Vysvětlení zadávací dokumentace č. 6

Zadavatel	Městská část Praha 9 IČO: 00063894, DIČ: CZ00063894 se sídlem Sokolovská 14/324, 180 49 Praha 9
Název veřejné zakázky	MŠ Kovářská II. – novostavba mateřské školy včetně demolice stávajícího objektu
Druh veřejné zakázky	podlimitní veřejná zakázka na stavební práce
Ev. č. VVZ	Z2026-046448
Původní lhůta k podání nabídek	05.10.2026, 23:59 hod.
Nová lhůta k podání nabídek	<u>21.10.2026, 23:59 hod.</u>

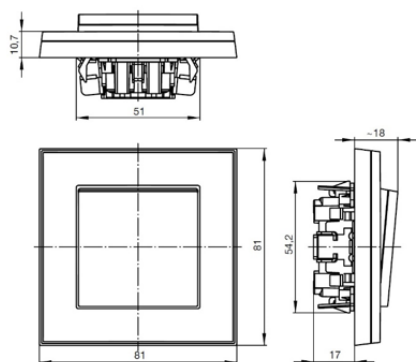
7. V projektové dokumentaci je uveden požadavek na řízení osvětlení DALI, ale není dále řečeno, co bude ovládat, zda budou potřeba doprogramovat i scény atd. Žádáme o doplnění bližší specifikace.

Odpověď zadavatele: Doplněna položka do VV:

Programování DALI (4xherna: každá 2 světelné zóny a 4 nastavení scény, 1x), , aktualizovaný VV je přílohou tohoto vysvětlení.
